Vysvětlení, změna nebo doplnění zadávací dokumentace č. 5

Název veřejné zakázky	UK – Výstavba Kampusu Albertov – Biocentrum
Druh a režim veřejné zakázky	Veřejná zakázka na stavební práce zadávaná v nadlimitním režimu
Profil zadavatele	https://zakazky.cuni.cz/
Evidenční číslo ve VVZ	Z2023-018663

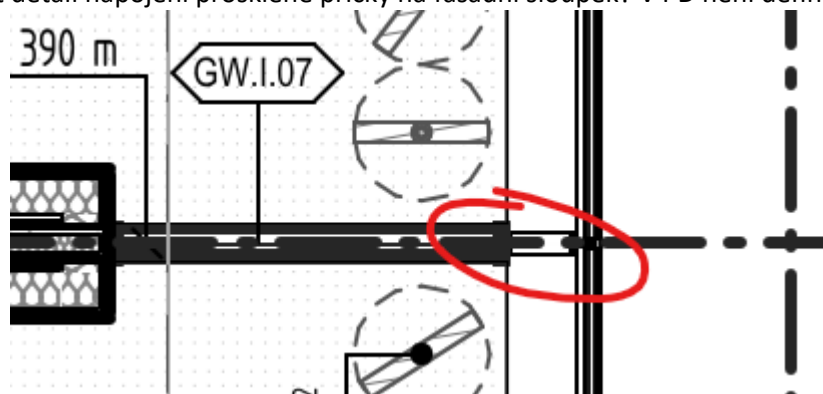
AS 4_01_400 DETAILY KONSTRUKCÍ – v tomto dokumentu schází označení detailů a nelze je tak identifikovat v rámci jednotlivých výkresů. Žádáme o doplnění popisu detailů, aby bylo jednoznačné, kde se v rámci budovy nacházejí.

Detaily stavebních konstrukcí budou označeny v příslušných výkresech řezů a půdorysů stavební části D.1.1.
